Gemeente Leidschendam-Voorburg

**Zienswijzennota
Buitenplanse omgevingsplanactiviteit
“ Rijnlandstraat Noord”**

Collegevergadering d.d. 14 oktober 2025

Figuur 2 Parkeerkelder 53 parkeerplaatsen

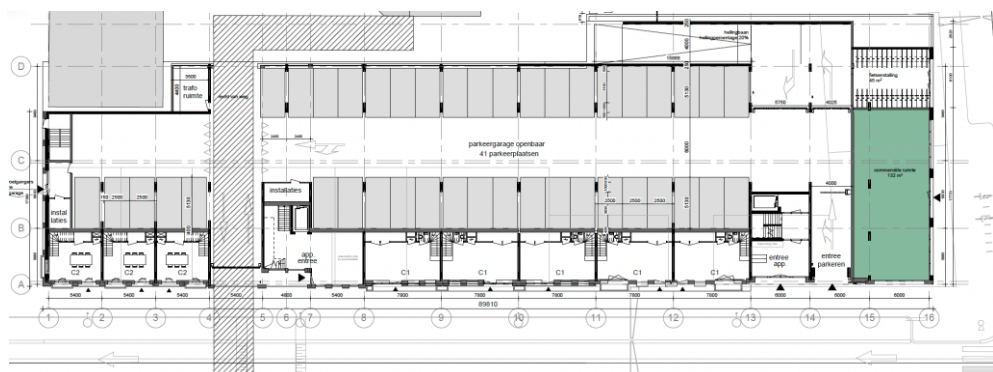
Indiener 2 geeft aan dat het bouwplan deels is aangepast na de motie van 20-02-2022, maar belangrijke eisen zoals woningdichtheid en afstand tot bestaande bebouwing zijn onvoldoende verwerkt. Het plan omvat 8 maisonnettes, 54 appartementen, 142 m² commerciële ruimte en 96 parkeerplaatsen, waarvan 42 openbaar en 26 voor bestaande bewoners. Voor de nieuwe woningen zijn 45 parkeerplaatsen nodig, wat leidt tot een tekort.

Eveneens geeft indiener 2 aan dat er volgens punt 2.3 van de parkeernormen voldoende parkeerplaatsen gerealiseerd moeten worden om extra parkeerdruk in de omgeving te voorkomen. Maximaal 2 deelauto's mogen worden meegerekend (1 per 30 woningen), dit is onwenselijk, aangezien in andere delen van Leidschendam al is gebleken dat het systeem niet werkt en contracten zijn afgekocht. Daarnaast verplicht punt 4.1.2 de ontwikkelaar om laadplekken voor elektrische voertuigen aan te leggen, wat het tekort aan parkeerplaatsen verder vergroot.

Voor het bouwplan zelf, zijn er in totaal 59,8 parkeerplaatsen nodig en na correctie op grond van realisatie deelmobiliteit, 51 parkeerplaatsen en niet 45 parkeerplaatsen, zoals de indiener omschrijft. In de huidige situatie is op de bouwlocatie een parkeerterrein van 26 parkeerplaatsen, door de gemeente "om niet" in gebruik gegeven aan de bewoners van de Halte Damhof. De ontwikkelaar van het nieuwbouwplan reserveert 26 parkeerplaatsen in de privé parkeergarage voor de bewoners van Halte Damhof. In totaal is er dus een parkeervraag van 77 plaatsen, 51 pp voor de nieuwbouw en 26 pp voor de Halte Damhof. Op grond van de Parkeerbilans Leidschendam Centrum zijn in het openbaar gebied 19,7 pp beschikbaar voor het bouwplan. Het bouwplan zelf voorziet in een privé parkeergarage van 53 plaatsen en een openbare parkeergarage van 41 parkeerplaatsen. In totaliteit zijn daarmee meer dan voldoende parkeerplaatsen beschikbaar voor de parkeervraag van 77 plaatsen.

In het beleid hanteert het college parkeernormen per type gebruik. Bij inzet van deelmobiliteit (deelauto's) kan 15% reductie op de parkeereis worden toegepast. Bovenstaande is tevens opgenomen in de "Goede onderbouwing van de effecten op de fysieke leefomgeving, d.d. 02-10-2025", paragraaf 4.1.2. Voor de projecten Damlaan en Rijnlandstraat Noord geldt een gezamenlijke regeling. Door vier deelauto's bij Damlaan toe te voegen, voldoet ook Rijnlandstraat Noord aan de eisen. De reductie vanwege deelmobiliteit voor dit bouwplan is 8,97 pp. Na de correctie is de totale parkeereis 51 plaatsen. Zie onderstaande tabel.

Er zijn 53 parkeerplaatsen beschikbaar in de privé parkeergarage, zie hiervoor figuur 2.

Figuur 3 Parkeerplaatsen maaiveld 41 (openbaar)

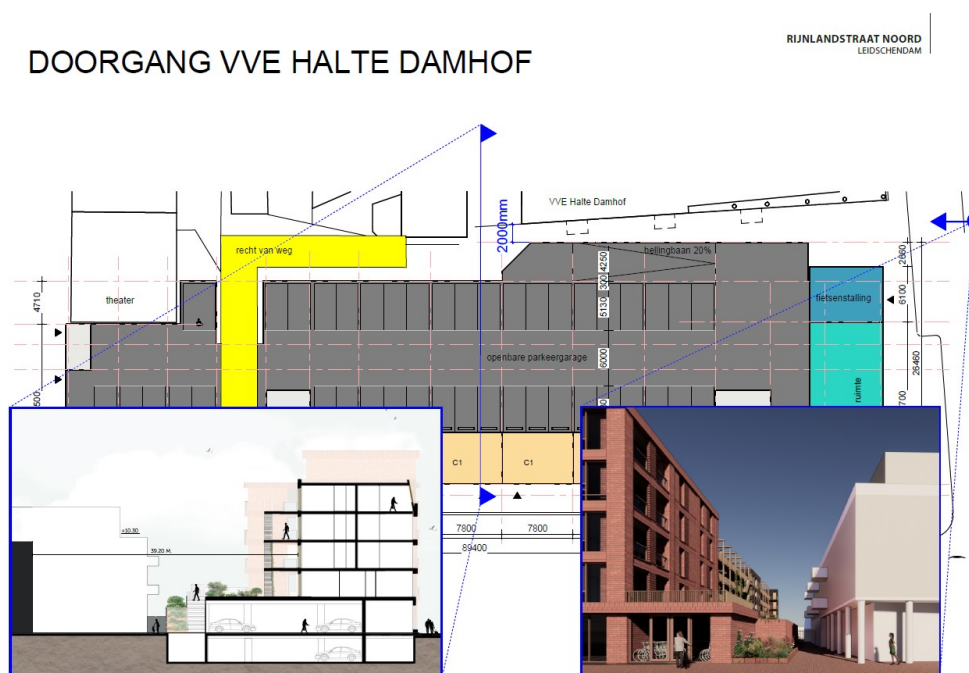
De ontwikkelaar stelde mondeling dat het tekort aan parkeerplaatsen kan worden opgevangen in de openbare ruimte, maar hoe dit concreet moet gebeuren blijft onduidelijk. Parkeren langs de Rijnlandstraat is daarvoor niet geschikt. Ook het bestaande tekort bij de Leytsche Hof moet uit de openbare ruimte worden gecompenseerd. Bovendien vervallen volgens het verkeersbesluit van 09 mei 2025 nog eens twee parkeerplaatsen bij nr. 189 vanwege containerlediging, evenals plekken aan de andere kant van de middenberm. De indiener geeft aan dat de bewoners van het Halte Damhof nu al parkeerdruk ervaren tijdens piekuren in de garage en omliggende straten, waardoor het “opvangen van parkeren in de openbare ruimte” ook geen oplossing biedt.

Indiener 2 geeft aan dat het onduidelijk is hoe het parkeren in de openbare ruimte wordt opgelost. Zoals hiervoor al is aangegeven is in de Parkeerbilans voor Leidschendam Centrum rekening gehouden met 19,7 pp op het openbaar gebied voor dit bouwplan. In de parkeergarage op maaiveldniveau worden bovendien nog 41 openbare parkeerplaatsen gerealiseerd, zie hiervoor figuur 3. Met de gemeente zijn afspraken gemaakt over de afname van deze 41 openbare parkeerplaatsen op maaiveldniveau. Totaal zijn daarmee afgerond 60 openbare pp beschikbaar (19,7 plus 41). Voor het bouwplan zijn in totaal 24 pp in het openbaar gebied benodigd. Dat betekent dat er in totaal met dit bouwplan 36 openbare pp extra gerealiseerd worden, waarmee de parkeerdruk in LDC kan worden verminderd.

De 3 deelauto's van het plan zijn opgenomen in bouwplan Damlaan (nummercentrale).

Daarnaast wordt zorg geuit over de smalle doorgang tussen de gebouwen (teruglopend tot 200 en 83 cm), die grenst aan balkons en nooduitgangen. Deze doorgang is volgens de indiener ongeschikt voor hulpdiensten en schoonmaakbedrijven, terwijl wettelijk minimaal 450 cm vereist is voor de brandweer. De indiener wil het brandweerrapport inzien waarin staat dat akkoord is gegeven op het bouwplan, met aandacht voor de bestaande bebouwing. Tevens wordt verwezen naar de beleidsregels op Overheid.nl, in artikel 2.6.9 (bouw) werkzaamheden waarin staat dat bereikbaarheid voor hulpdiensten ook tijdens bouwactiviteiten gewaarborgd moet blijven. De indiener vraagt om schriftelijke bevestiging dat hieraan voldaan wordt.

De brandweer heeft geadviseerd op het bouwplan en op de zienswijze. Het advies van de brandweer is toegevoegd bij de stukken. Onderstaand de reactie van de brandweer op de zienswijze.

“De toegang voor de hulpdiensten bij een calamiteit is via de hoofdentree van het bouwwerk, niet via de nooduitgang/achterzijde. De nooduitgang is voor de hulpdiensten van buitenaf ook niet te openen. U geeft aan dat de nooduitgang over 83 cm te openen is.

Volgens de regelgeving Bestaande Bouw moet een nooduitgang over een breedte van tenminste 0,5 m te openen zijn en kan men via het bestaande voetpad de openbare weg bereiken.”

Ter verduidelijking, de op de tekening aangegeven 83 cm is de afstand tussen de nieuwbouw en de Halte Damhof ter hoogte van het bestaande balkon op de 1e verdieping. Op maaiveld is 2 m ruimte beschikbaar, hetgeen dus ruim voldoende is. Zie onderstaande figuur 4 waarin het smalste stuk van 2m is aangegeven.

Het bouwplan bevat geen vensters, muuropeningen, balkons of vergelijkbare elementen binnen een afstand van twee meter tot de perceelsgrens. Daardoor wordt de privacy van omwonenden niet aangetast. Zie hiervoor figuur 4 en het tekeningboekje.
